リコール届出一覧表

リコール届出日：令和3年2月18日

リコール届出番号	外-3167	リコール開始日	令和3年2月18日
届出者の氏名又は名称	フォルクスワーゲングループ ジャパン株式会社 代表取締役社長 ティル シェア	製作国：ドイツ連邦共和国 製作者名：フォルクスワーゲン株式会社 問い合わせ先：フォルクスワーゲン カスタマーセンター (フリーダイヤル)0120-993-199 (アドレス)http://www/volkswagen.co.jp/	
不具合の部位（部品名）	制動灯及び尾灯（バルブホルダー）		
基準不適合状態にあると認める構造、装置又は性能の状況及びその原因	リヤコンビネーションランプにおいて、バルブを取り付けるバルブホルダーの材質が不適切なため、当該バルブホルダーがバルブの熱により変形することがある。そのため、接触不良が発生し警告灯が点灯して、最悪の場合、制動灯及び尾灯が点灯しなくなるおそれがある。		
改善措置の内容	全車両、リヤコンビネーションランプのバルブホルダーを対策品に交換し、制動灯及び尾灯のバルブを新品に交換する。		
不具合件数	2,312 件	事故の有無	なし
発見の動機	市場からの情報による。		
自動車使用者及び自動車特定整備事業者等に周知させるための措置	<ul style="list-style-type: none"> ・ 自動車使用者：ダイレクトメール、電話および電子メール等で通知する。 ・ 自動車特定整備事業者等：日整連発行の機関誌に掲載する。 ・ 弊社インターネットホームページに掲載する。

改善箇所説明図

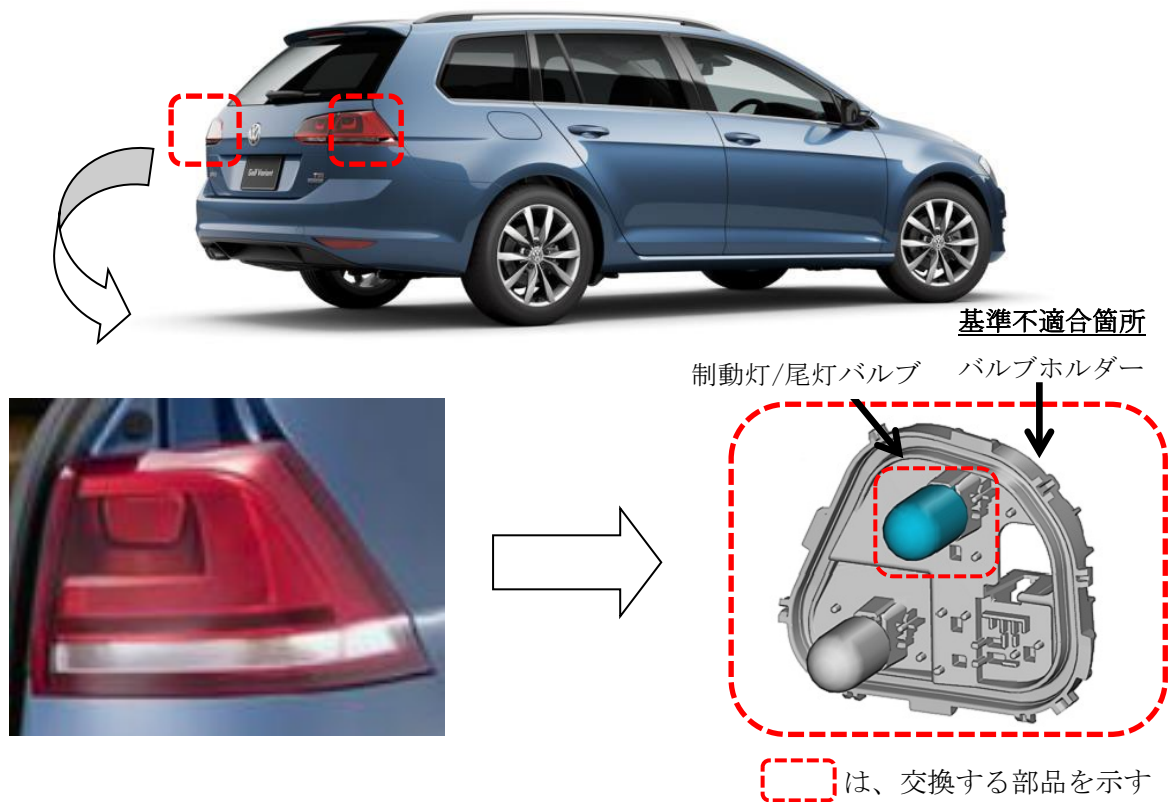
不具合の内容

リヤコンビネーションランプにおいて、バルブを取り付けるバルブホルダーの材質が不適切なため、当該バルブホルダーがバルブの熱により変形することがある。そのため、接触不良が発生し警告灯が点灯して、最悪の場合、制動灯及び尾灯が点灯しなくなるおそれがある。

改善措置の内容

全車両、リヤコンビネーションランプのバルブホルダーを対策品に交換し、制動灯及び尾灯のバルブを新品に交換する。
